**AVIS RELATIF À LA PROTECTION
CONTRE LES EVENTUELS EFFETS NOCIFS ET NUISANCES
PROVOQUÉS PAR LES RAYONNEMENTS NON IONISANTS
GÉNÉRÉS PAR DES ANTENNES ÉMETTRICES STATIONNAIRES**

Commune : WATERLOO - Exploitant : TELENET GROUP

Référence exploitant : BW4529E

Rapport n° 347 / 2025

Figure 1 : Vue en plan des lieux de séjour et des points de contrôle

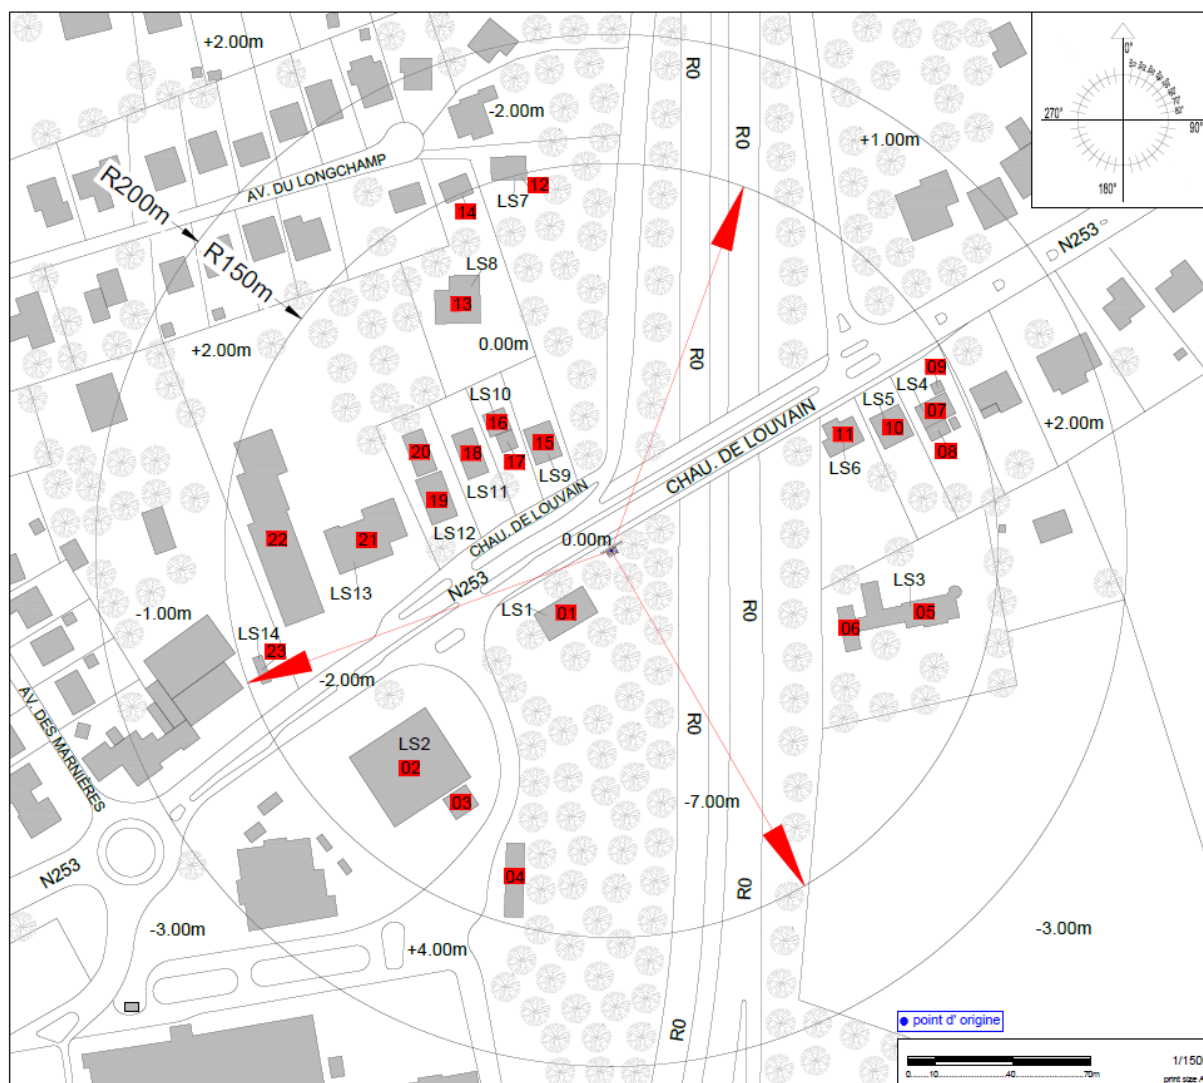
Les fréquences d'émission, la puissance rayonnée par chacune des antennes et leur gain permettent de déterminer le rayon de la zone à analyser. Tout dépassement de la limite par installation est exclu en dehors de cette zone. Le tableau 2 reprend les 35 LS² pour lesquels l'indice d'exposition est le plus élevé. Les différentes colonnes indiquent :

- le numéro du point de contrôle repris sur un des plans de la figure 1;
- le numéro du LS dans lequel se trouve le point de contrôle de la 1^{ère} colonne ;
- l'atténuation d'obstacle prise en compte pour le calcul de l'indice d'exposition dans le LS ;
- le résultat du calcul de l'indice d'exposition.

N° point de contrôle	LS	Atténuation (dB)	Indice d'exposition relatif à la limite par installation IE_i
19	LS12	3,0	0,761
21	LS13	3,0	0,628
18	LS11	3,0	0,425
2	LS2	3,0	0,414
16	LS10	3,0	0,357
22	LS13	3,0	0,356
23	LS14	3,0	0,355
20	LS12	3,0	0,351
3	LS2	3,0	0,331
6	LS3	3,0	0,318
11	LS6	3,0	0,310
4	LS2	3,0	0,229
10	LS5	3,0	0,199
12	LS7	3,0	0,184
13	LS8	3,0	0,178
9	LS4	3,0	0,158
5	LS3	3,0	0,156
7	LS4	3,0	0,147
8	LS4	3,0	0,137
14	LS8	3,0	0,131
17	LS10	3,0	0,124
1	LS1	3,0	0,093
15	LS9	3,0	0,037

En ce qui concerne les antennes de l'installation mentionnées dans le tableau 1, la distance maximale à laquelle la limite pourrait être atteinte, à l'extérieur, est égale à 124,1 m. S'il n'y a pas de LS à une distance inférieure, les antennes respectent forcément la limite d'immission.

Dans le cas des LS situés à l'intérieur des bâtiments, une atténuation d'obstacle est prise en compte et il en résulte que la distance maximale à laquelle la limite pourrait être atteinte se réduit à 87,8 m.

Figure 2 : Vue en plan des installations d'antennes dans un rayon de 300 mètres autour de l'installation faisant l'objet de la demande d'avis

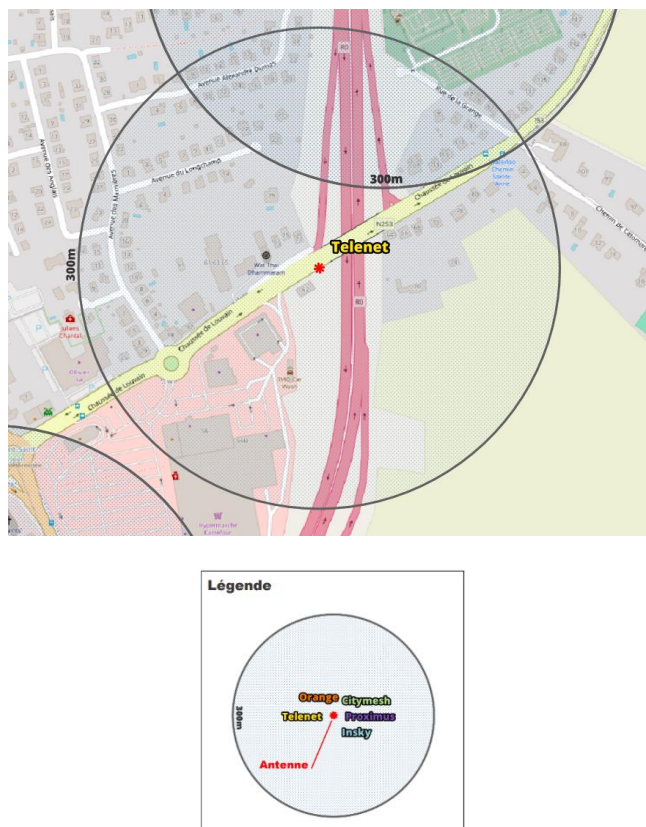
Le plan en projection verticale de la figure 2 indique la localisation des installations d'antennes émettrices stationnaires visées par le décret et situées dans un rayon de 300 mètres autour de l'installation référencée dans le paragraphe 2 et localisée au centre du cercle. Les données de localisation de ces antennes et les avis correspondant sont accessibles via le cadastre en ligne des antennes émettrices stationnaires⁸. Les installations prises en compte dans l'évaluation du respect de la limite cumulative sont les installations d'antennes émettrices déclarées en service par l'exploitant à la date du présent avis, à l'exception de l'installation référencée dans le paragraphe 2 et éventuellement d'autres installations ayant fait l'objet d'une demande d'avis à la même date et qui sont situées à l'intérieur de la zone de 300 mètres de rayon.

- il y a au plus 4 installations d'antennes émettrices stationnaires présentes dans la zone d'évaluation de 300 mètres de rayon représentée dans la figure 2, y inclus l'installation référencée dans le paragraphe 2 : la limite cumulative définie à l'article 4, §2 du décret est nécessairement respectée dans les lieux de séjour à l'intérieur de la zone d'évaluation de 300 mètres de rayon ;

Compte tenu des considérations ci-dessus, il apparaît que l'intensité du rayonnement électromagnétique généré, dans les lieux de séjour situés dans un rayon de 300 mètres autour de l'installation référencée dans le paragraphe 2, par l'ensemble des antennes émettrices stationnaires de l'ensemble des exploitants du même site d'antennes émettrices stationnaires respecte la limite fixée à l'article 4, § 2 du décret.
